Véhicules utilitaires lourds

Objet	Fuite d'huile de la soupape de blocage de différentiel de l'essieu arrière
Modèle	Tous les véhicules équipés d'un blocage de différentiel
Résumé	Lorsqu'une fuite d'huile s'est produite dans la soupape de blocage de différentiel, le niveau du joint torique dans les pistons de blocage de différentiel doit être vérifié avant le remplacement de la soupape. Le remplacement de la vanne ne doit être effectué que lorsqu'elle est endommagée.

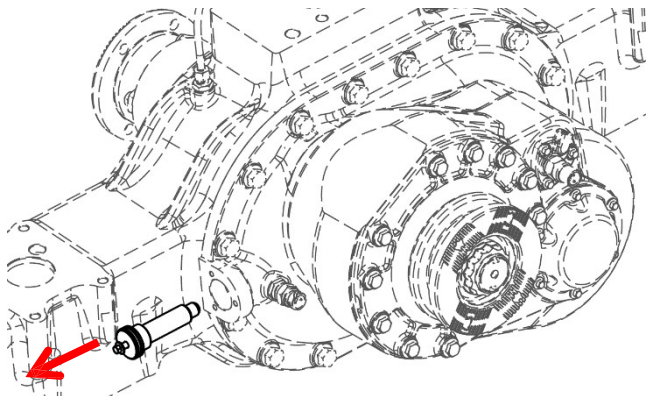
2. Retirez le couvercle du blocage de différentiel. Gardez correctement le joint sous le couvercle car il serait réutilisé.

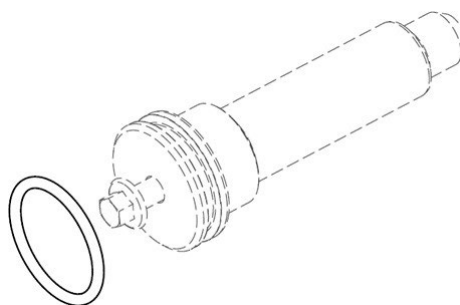
1. Le piston doit être retiré avec l'un des boulons retirés.

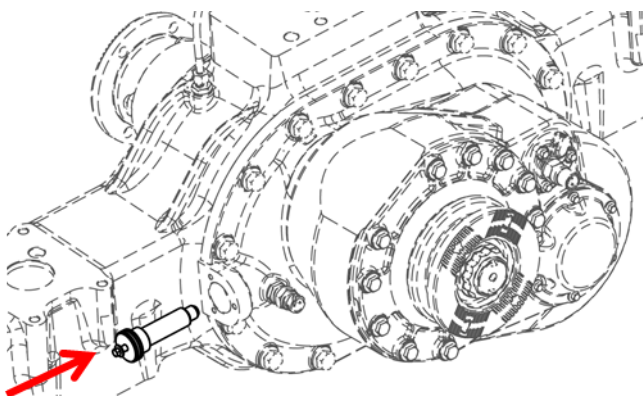
2. Le joint torique sur le piston doit être remplacé par la nouvelle pièce (JC46-4A322-AA). Les nouveaux joints toriques sont **rouges** afin que l'on puisse comprendre s'ils sont nouveaux ou non.

2. Remontez le piston.

3. Appliquez Loctite 243 sur les boulons et serrez (couple de serrage : 25 ± 5 Nm).
